Procedimento de Avaliação de Impacte Ambiental

Procedimento de Avaliação de Impacte Ambiental – EIA/1766/2025

Projeto: Centro Logístico de Aveiras

Proponente: Glacier Crown Lda.

Figura 1 - Websig do Município da Azambuja

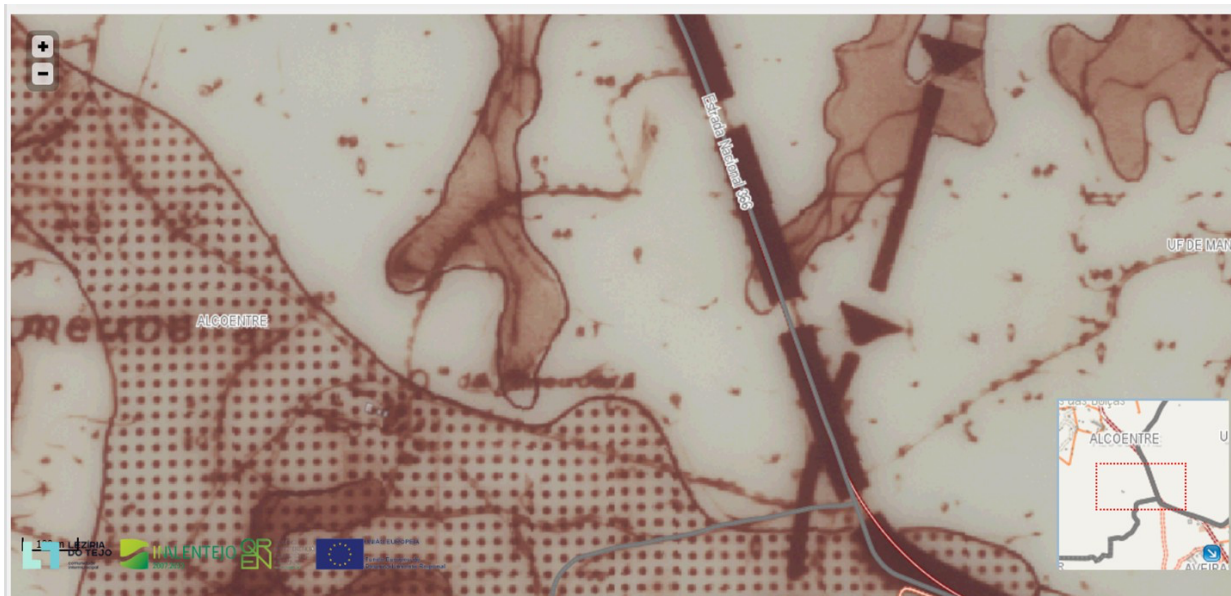
Verificou-se que, a delimitação dos solos da Reserva Agrícola Nacional, apresentada na Peça Desenhada nº 04/38 - Planta de Implantação / Condicionantes não traduz a totalidade da RAN em vigor. Após consulta ao Websig do Município da Azambuja (Figura 1) e da delimitação da RAN disponível nos dados abertos da DGT (Figura 2), bem como do Geoportal do SNIT (Figura 3) verifica-se que a mancha do lado direito se encontra incompleta.

No Anexo PEA_17 apresenta-se a correta delimitação da RAN com a representação do Projeto, correspondendo ao desenho nº 4.

Salienta-se que o projeto foi ajustado de modo a conformar-se com a delimitação da RAN, designadamente na configuração de uma bolsa de estacionamento a nascente e o respetivo acesso.

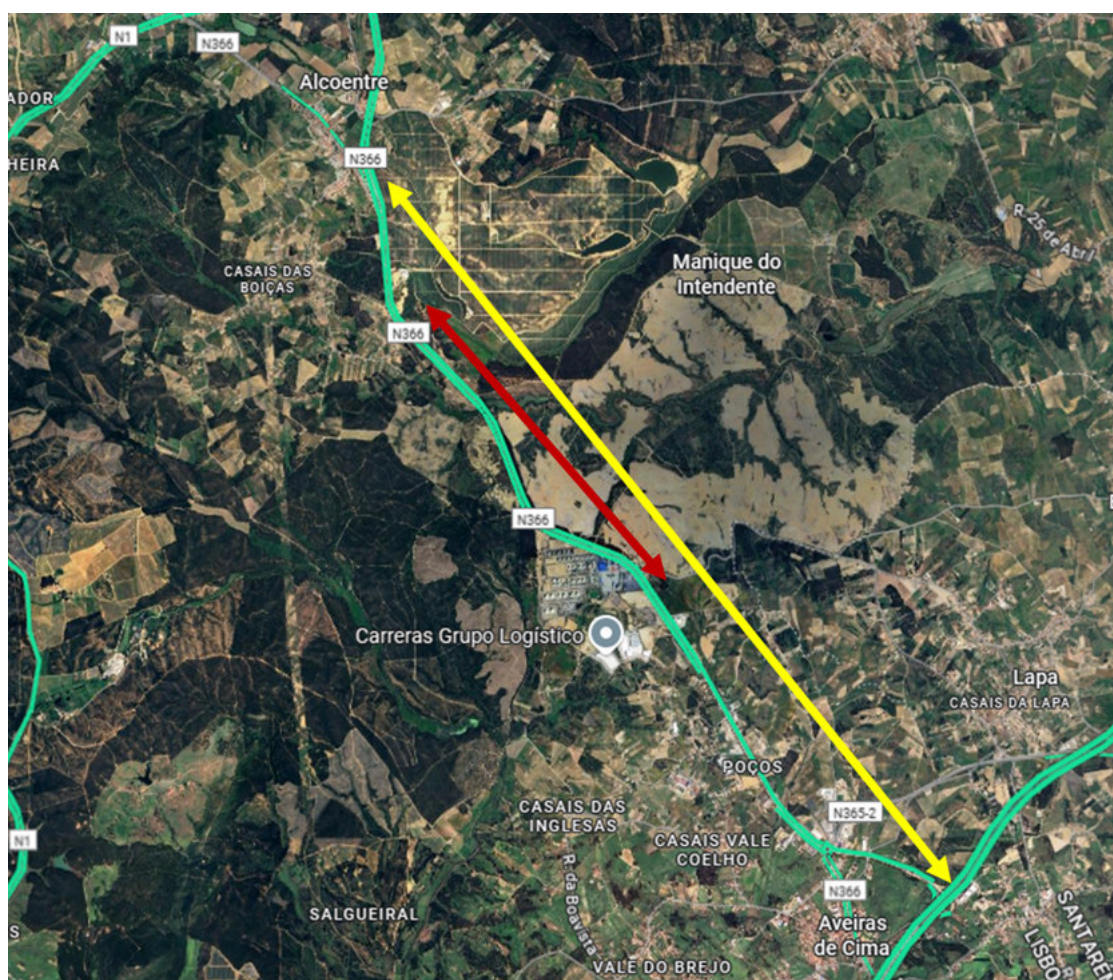
24 Atendendo a que os principais impactes do projeto no ambiente acústico da envolvente decorrerão do acréscimo de tráfego gerado, individual e cumulativamente com outros planos/projetos da envolvente também geradores de tráfego significativo, e atendendo aos percursos previstos (especialmente de acesso à A1 e à EN1), considera-se que a área de influência do projeto corresponderá a uma área mais extensa do que a área analisada.

Assim, o EIA deverá contemplar a identificação da área de influência do projeto, considerando as

vias que acomodarão o tráfego gerado pelo projeto e cujo volume tenham efeitos no ambiente acústico dos recetores sensíveis. Salvo fundamentação em contrário, considera-se que esta deverá corresponder, no mínimo, ao troço da EN366 classificado como GIT.

A área estudada no fator ambiental Ruído corresponde à área analisada no Estudo de Tráfego (ver Anexo PEA_21), uma vez que é nesta área que foi produzida a informação de base com os volumes de tráfego necessários ao estudo do ruído.

O troço da EN366 classificado como Grande Infraestrutura de Transporte (GIT) ao abrigo do RAGRA é: EN366 Alcoentre (EN366/EN366) - Aveiras de Cima (EN365 - 2/EN366/Lig. A1) qual se representa a amarelo na imagem seguinte, sendo que a área analisada no Estudo de Tráfego é a vermelha.

Figura 3.14 – Localização do estaleiro

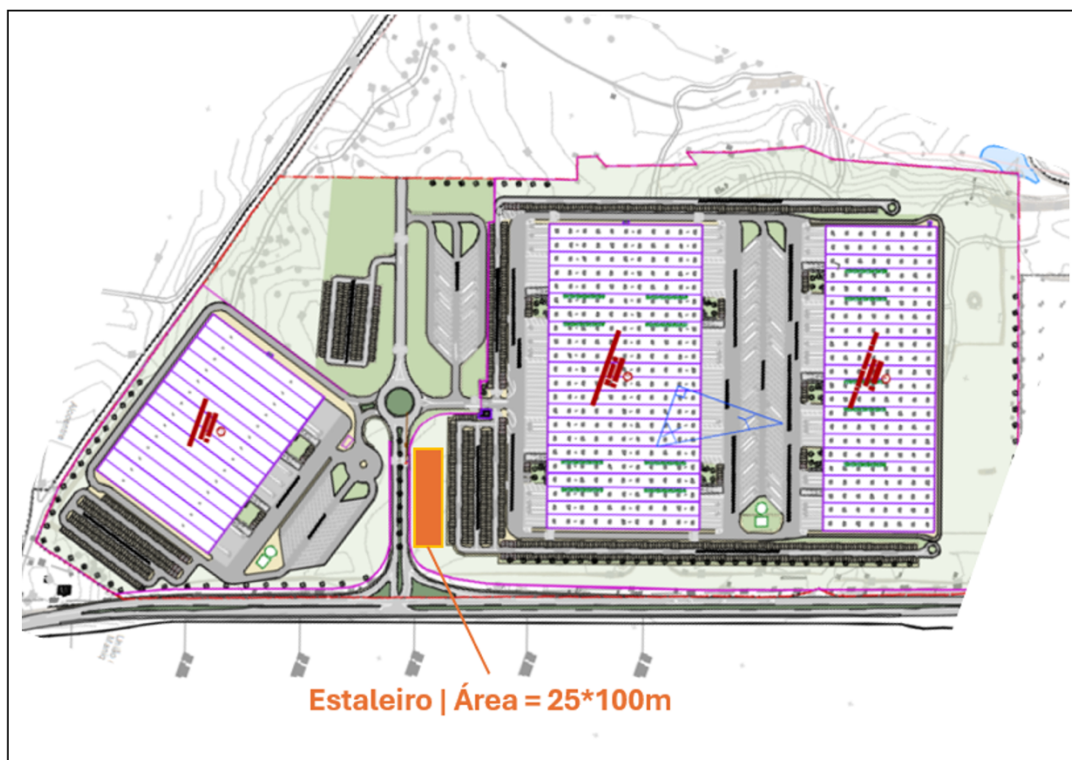
37 Referir o local onde serão realizadas eventuais operações de reparação e manutenção da maquinaria utilizada na fase de construção. Se estas forem realizadas na área de implantação do Projeto, indicar o local previsto e descrever os cuidados a observar na execução daqueles trabalhos.

Nesta fase de Estudo Prévio não é possível identificar a localização específica das atividades a realizar no estaleiro, que deverá ser apresentada pela Entidade Executante.
